Rapport de contrôle d'installations électriques à basse et à très basse tension

RÉF. 105/2023/86678/01:1

DATE DU CONTRÔLE 26/10/2023 **AGENT VISITEUR** Mike Mauhin
ADRESSE DU CONTRÔLE de trooz 8 - 4052 Chaudfontaine (beaufays) **TYPE DE CONTRÔLE** Visite de contrôle (6.5.)

CONCLUSION : NON CONFORME

Schéma(s) unifilaire(s) de l'installation

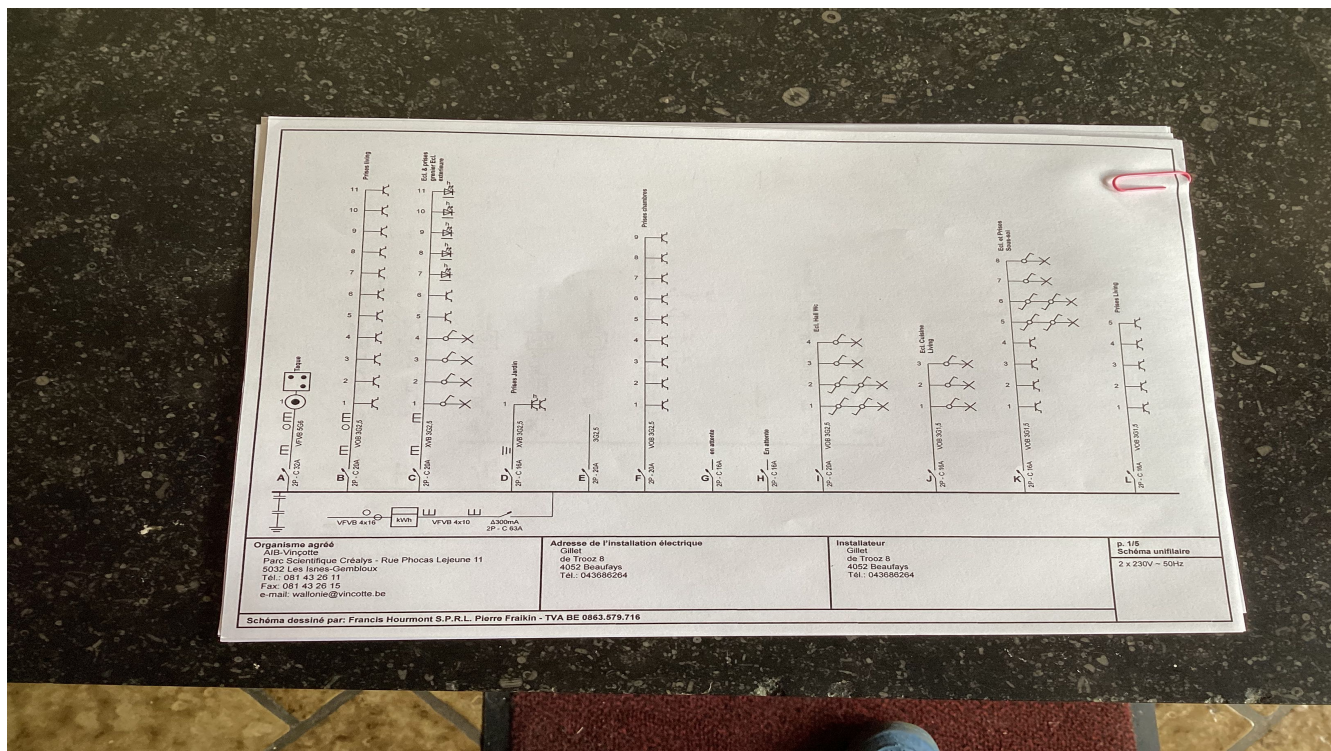
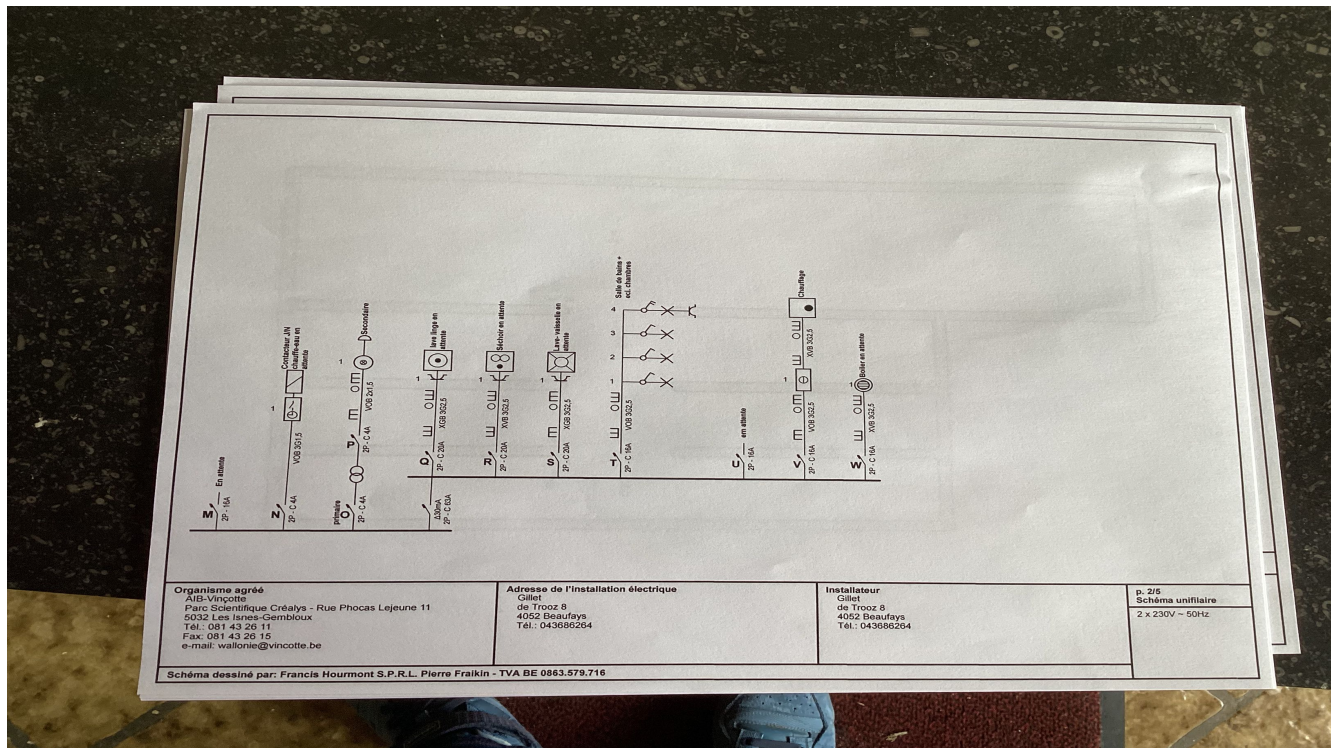
- Les schémas unifilaires et plans de position ne correspondent pas à la réalité. - 3.1.2.;6.4.6.;6.5.7.;9.1.2.
- Les canalisations principales d'eau et/ou de gaz internes au bâtiment, et/ou les colonnes principales du chauffage central et de climatisation et/ou les éléments métalliques fixes et accessibles qui font partie de la structure de la construction et/ou les autres éléments métalliques principaux ne sont pas connectés à la borne principale de terre. - 4.2.3.2.;5.4.4.1.;8.2.1.
